Commissione Tecnica di Verifica dell'Impatto Ambientale - VIA e VAS

**Parere n. 3303 del 17 aprile 2020**

<b>Progetto:</b>	<p><i>Istruttoria VIA</i></p> <p><b>“Nuovi elettrodotti a 150 kV “Santa Teresa – Tempio” e “Tempio – Buddusò”, nuove stazioni elettriche a 150 kV di “Tempio” e “Buddusò” e relativi raccordi linea”</b></p> <p><b>ID_VIP: 2994</b></p>
<b>Proponente:</b>	<p><b>TERNA RETE ITALIA Spa</b></p>

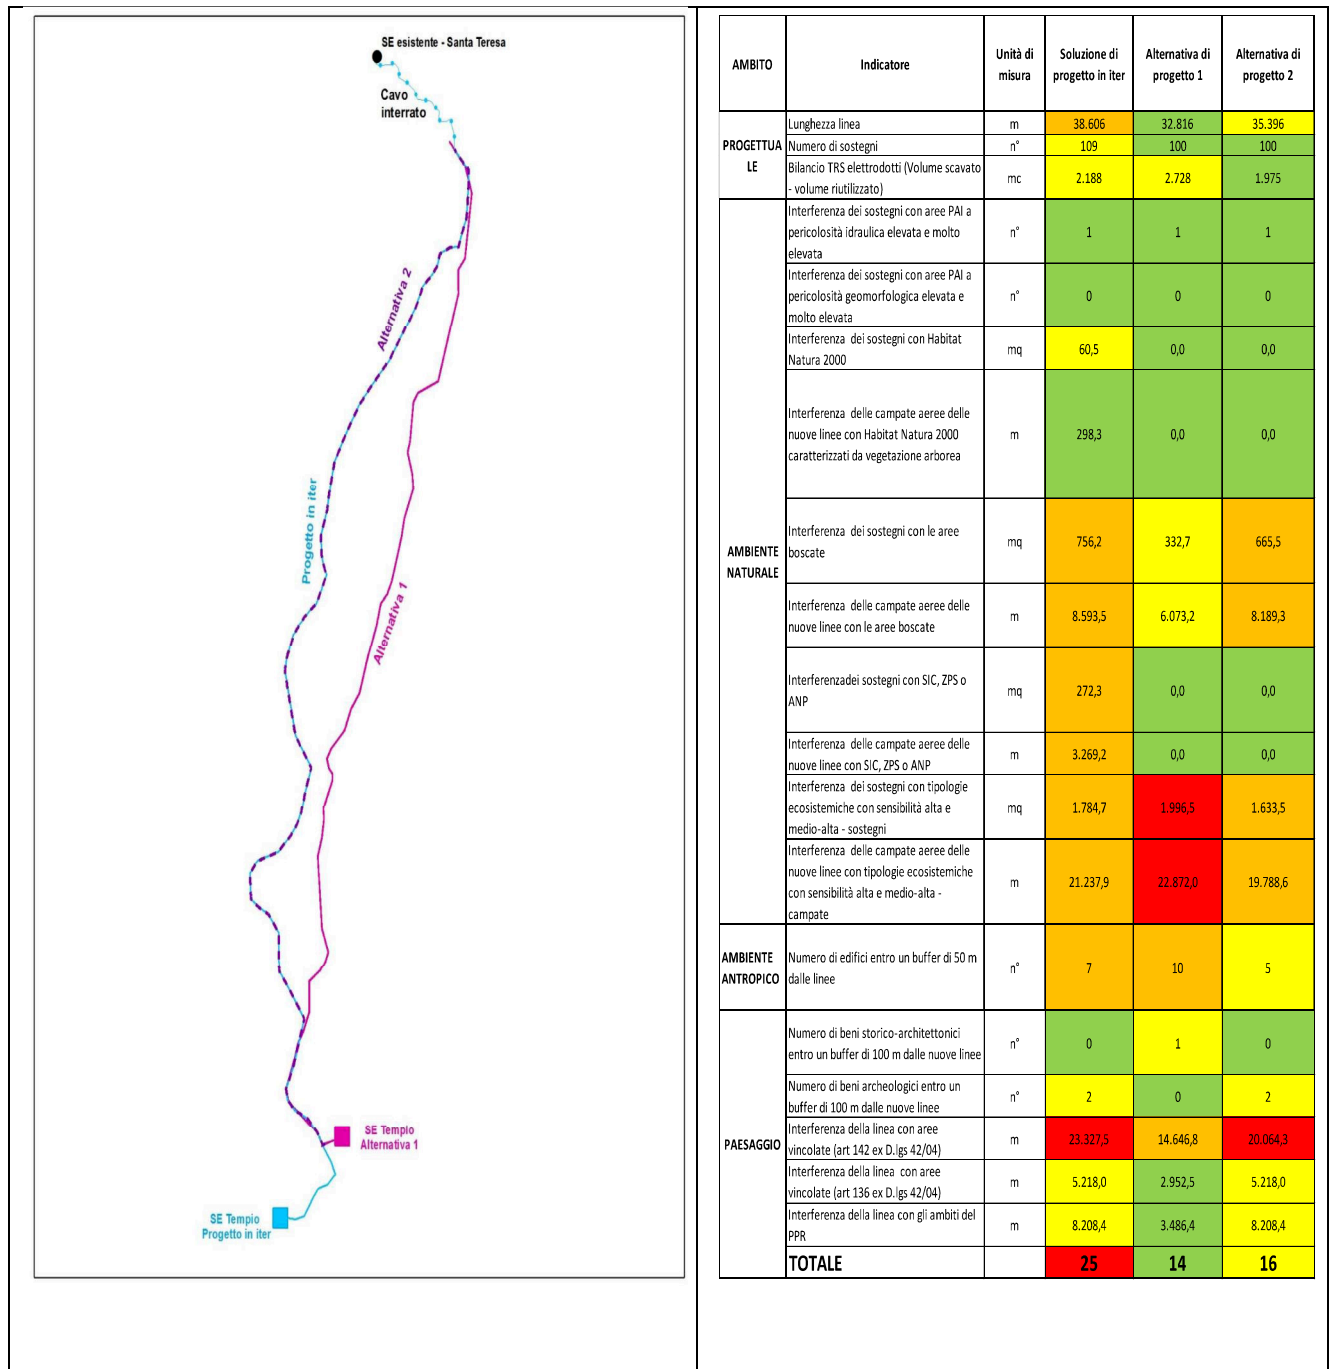
**CONSIDERATO** e **VALUTATO** che anche per la stazione elettrica Buddusò sono state considerate 3 soluzioni e che quella che è risultata preferibile non è stata quella iniziale ma l'Alternativa 2;

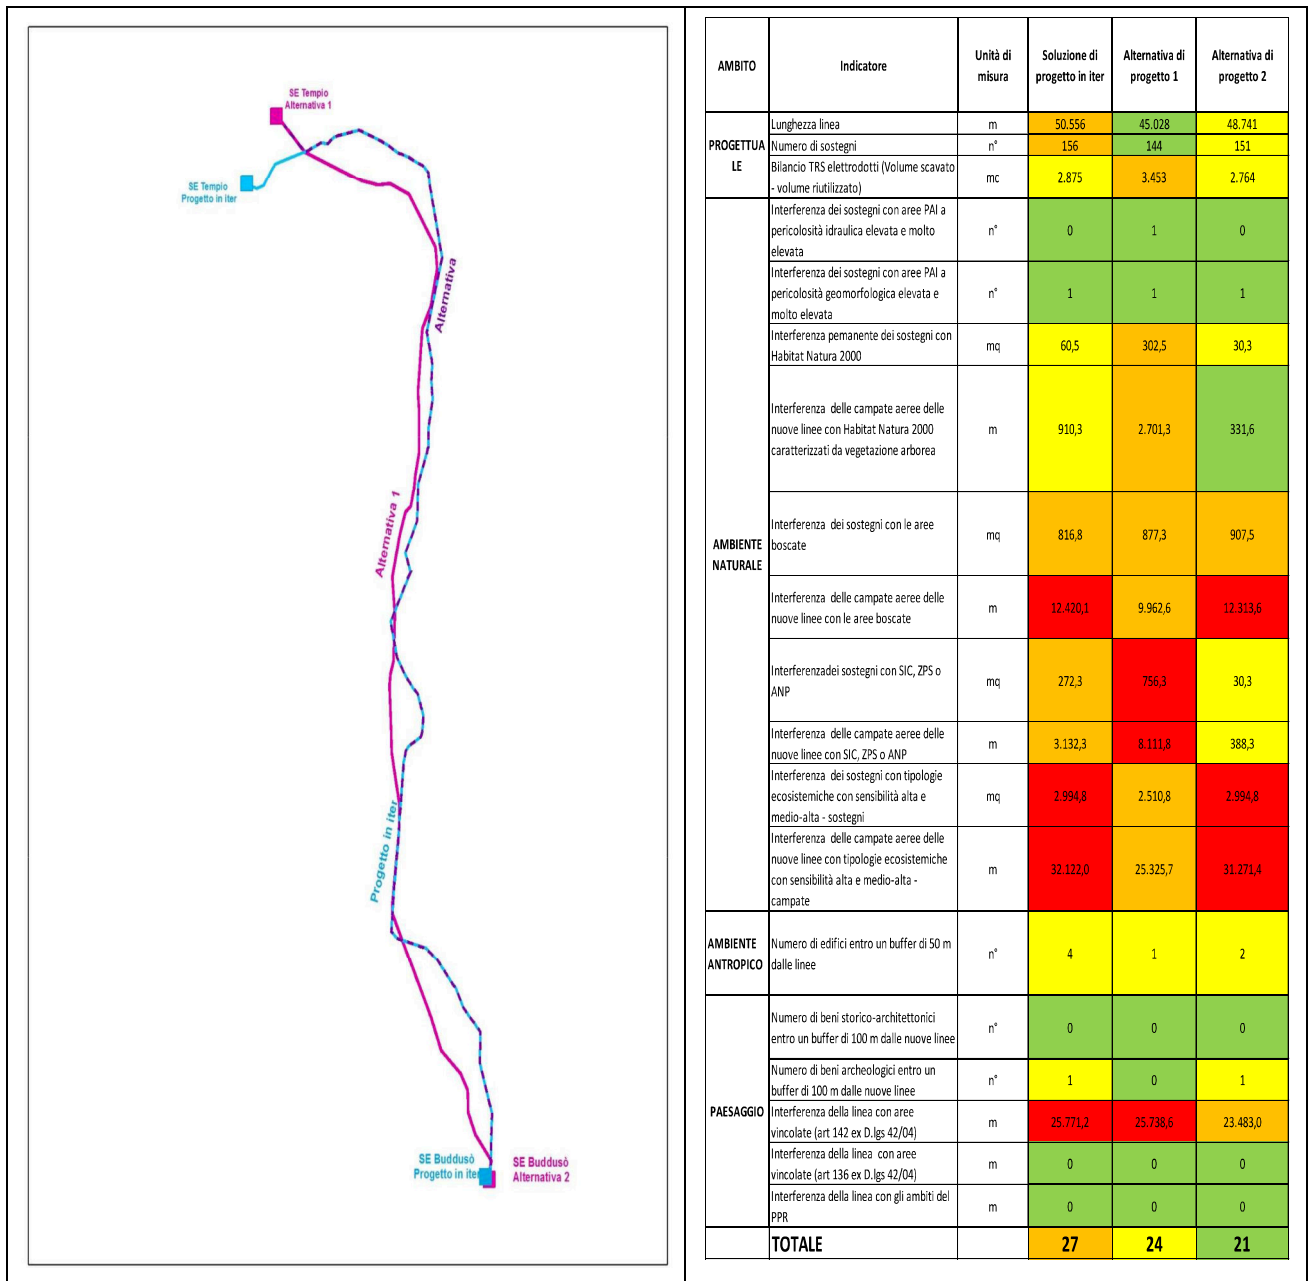
**CONSIDERATO** che per la tratta Santa Teresa – S.E Tempio oltre alla Soluzione di progetto si è considerata l'Alternativa 1 (risultata migliore) ad un'alternativa 2;
